Οπτικές διαφορές στον τεντωτήρα 533 0086 30

Κωδ. INA: 533 0086 30

INA 0054

Εικόνα 1: Σχεδιασμός INA με δύο βίδες M8x35

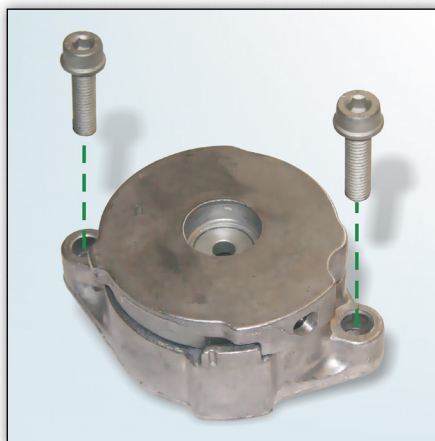
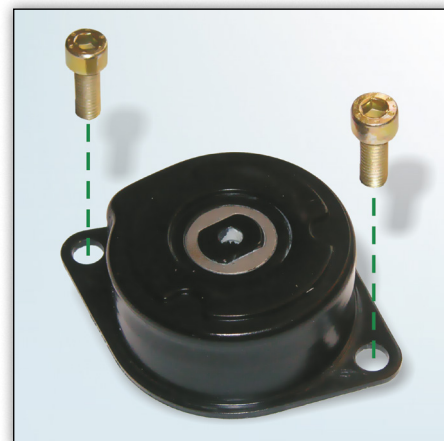
Και οι δύο παραπάνω σχεδιασμοί του τεντωτήρα 533 0086 20 μπορεί να έχουν τοποθετηθεί στο όχημα. Η INA παρέχει αυτή τη στιγμή την έκδοση που εμφανίζεται στην εικόνα 1.

Και οι δύο σχεδιασμοί πληρούν τις τεχνικές προδιαγραφές.

Πρέπει να χρησιμοποιούνται οπωσδήποτε οι βίδες (M8x35) που παρέχονται από την INA, λόγω του αυξημένου πάχους συνδέσμου του τεντωτήρα 533 0086 30 (εικόνα 1).
